津駅西口駅前広場エリアマネジメント会議

～津駅西口駅前広場整備イメージに対する意見募集及びその対応～

令和6年8月9日
津市

5 津駅西口駅前広場の配置計画案 (Ver.2)

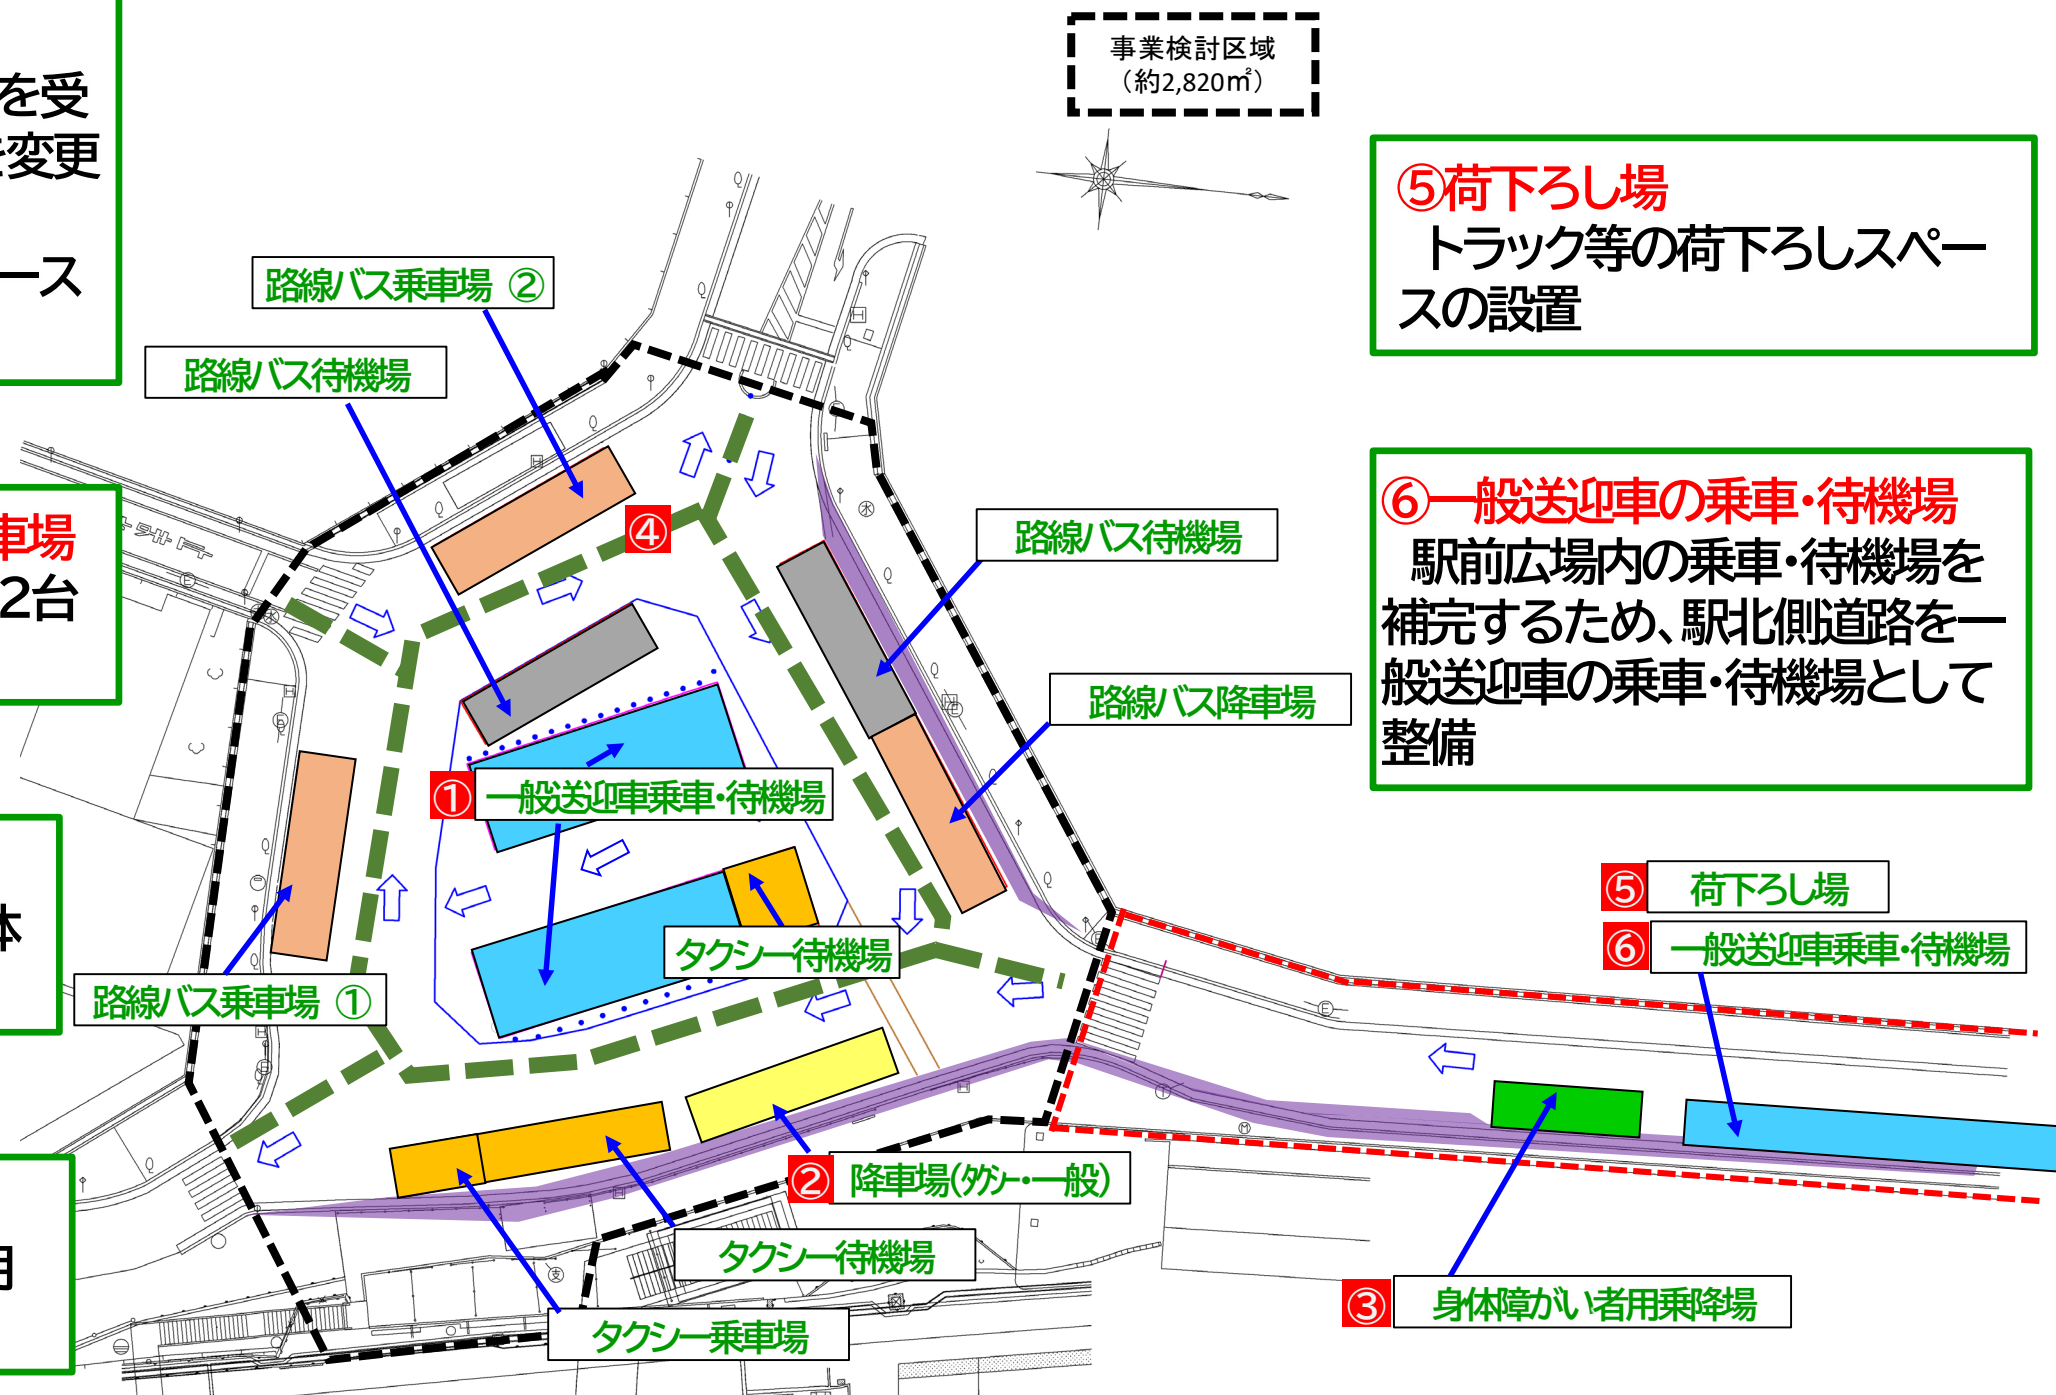
意見募集における意見	津駅西口駅前広場エリアマネジメント会議における意見
・ 津駅の使われ方や地域性を考慮して一般車両の送迎スペースの台数を増やすべき。(77件) ・ 植栽場所を無くして送迎用スペースを確保すべき。(11件) ・ 送迎車乗降場所は駅側へ配置すべき。(3件) ・ 駅北側の線路沿いに停車スペースを確保。(3件) ・ 送迎車乗降場所を送と迎に分けるべき。(1件)	・ 人を駅に迎えに来た車がロータリーに滞留するのではないかな。 ・ 朝夕の時間帯においては、一般車両の乗降場は駐車枠が少ないのではないかな。

意見募集における意見	津駅西口駅前広場エリアマネジメント会議における意見
・歩行者の通行空間とバス等の待合空間が確認できるように歩道を拡幅すべき。（21件） ・カラー舗装や区画線で歩道内の動線を整理すべき。（4件）	・現状の駅前広場では面積が不足しており、歩道幅も足りていない。

意見募集における意見	津駅西口駅前広場エリアマネジメント会議における意見
・ カラー舗装や区画線により公共交通と一般交通の動線を明確にすべき。（6件）	・ 待機場所や乗降場所の入出時にバスは車体を大きく振ることになるので、緑地帯やポールに接触する恐れがある。計画の見直しや路面標示などについて相談していきたい。

意見募集における意見	津駅西口駅前広場エリアマネジメント会議における意見
・ 身体障がい者のための乗降場を駅の近く（駅エレベーター付近）に設置すべき。（2件）	・ 車いすなどハンディキャップのある人への対応を検討すべき。

意見募集における意見	津駅西口駅前広場エリアマネジメント会議における意見
・歩道拡張で車道幅が狭くなれば、津駅へ物品搬入する運送業者の業務に支障が出る。（1件）	・ 貨物の積み下ろしは西口ロータリー付近 で行いたい。

①一般送迎車の乗車・待機場
台数を増やすべきとの意見を受け、駅前広場内のレイアウトを変更し、8台から15台程度に増加
乗車又は待機のためのスペースとして活用

②一般送迎車・タクシーの降車場
駅近に降車専用スペースを2台分新たに設置

③身体障がい者用乗降場
駅舎エレベーター付近に身体障がい者用の乗降場を設置

④車両の誘導対策
駅前広場内に車両の誘導用の路面標示を整備

⑤荷下ろし場
トラック等の荷下ろしスペースの設置

⑥一般送迎車の乗車・待機場
駅前広場内の乗車・待機場を補完するため、駅北側道路を一般送迎車の乗車・待機場として整備
